**Auswertung der im Verfahren gemäß § 3 Abs. 1 und
§ 4 Abs. 1 BauGB eingegangenen Anregungen zum
Bebauungsplan „Im Vogelsang“ (10. Änderung)
der Stadt Mayen**

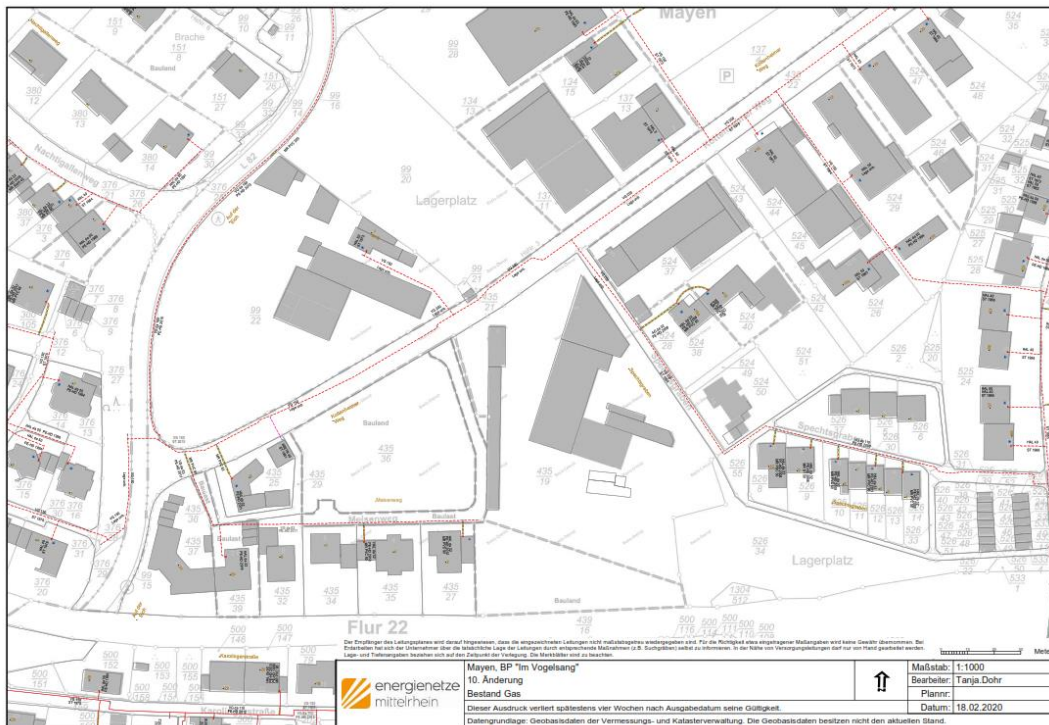
Im Änderungsbereich des Bebauungsplanes befinden sich Gasnetzanlagen unseres Unternehmens. Dabei handelt es sich um Verteilnetz- und Netzanschlussleitungen.

In dem Teilbereich südlich des Kottenheimer Weges ist ein Geh-, Fahr- und Leitungsrecht gemäß § 9 Abs. 1 Nr. 21 in Verlängerung des Meisenweges hin zum Kottenheimer Weg festgesetzt. In dieser Privatfläche verläuft auch eine Gasleitung unseres Unternehmens, die durch Eintragung von beschränkten persönlichen Dienstbarkeiten dinglich gesichert wurde. Zur Vervollständigung der Planzeichnung bitten wir um Übernahme der Leitung in die Planzeichnung. Die Lage der Leitung können Sie dem beigefügten Auszug aus unserer Netzdokumentation entnehmen. Die Fläche des Geh-, Fahr- und Leitungsrechts muss jederzeit zugänglich sein und darf daher weder bebaut noch bepflanzt werden. Wir bitten Sie um einen entsprechenden Hinweis in der Begründung und im Textteil des Bebauungsplanes.

Des Weiteren grenzt entlang der Eicher Straße eine Verteilnetzleitung an das Gebiet an. Die Leitung biegt im Kreuzungsbereich in den Kottenheimer Weg ein. Aufgrund einer nicht erhaltenen Genehmigung zum Straßenaufbruch musste die Leitung zum Zeitpunkt der Verlegung im Bereich des Gehweges an die vorhandene Leitung angebunden werden. Daraus resultiert die im Plan wiedergegebene Leitungsführung über die Grenze hinweg.

Für den Teilbereich nördlich des Kottenheimer Weges ist längs der Straße "Auf der Eich" eine 3,0 m hohe Schallschutzanlage geplant. Zur Sicherung unserer Betriebsmittel ist bei jeglichen Bauausführungen unbedingt darauf zu achten, dass diese weder beschädigt noch in ihrer Lage verändert werden. Zur Festlegung eventuell notwendiger Schutzmaßnahmen ist eine frühzeitige Absprache mit uns notwendig. Gegebenenfalls wird eine Umlegung der Gasleitung im Bereich der Straßenkreuzung erforderlich.

Die Gasleitungen verlaufen im öffentlichen Raum oder es handelt sich um Hausanschlüsse. Das erwähnte Geh-, Fahr- und Leitungsrecht liegt innerhalb des bereits neu bebauten Bereichs im Südwesten und wurde aufgrund der Leitungsverläufe in die Planzeichnung aufgenommen. Die Leitung wird noch in der Planzeichnung nachgetragen und ein Hinweis zu Bepflanzungen in den Bebauungsplan aufgenommen. Es handelt sich um eine nachrichtliche Übernahme.

Die Berücksichtigung der Gasleitung in der Nähe und ggfls. im Einwirkungsbereich der Ausschachtungs- und Fundamentierungsarbeiten für die Schallschutzwand betrifft den Planvollzug und ist dort zu beachten. Auch hier wird der Bebauungsplan vorsichtshalber um einen Hinweis dazu ergänzt. Der Projektentwickler erhielt die Stellungnahme, zur Beachtung in der Bauausführung.
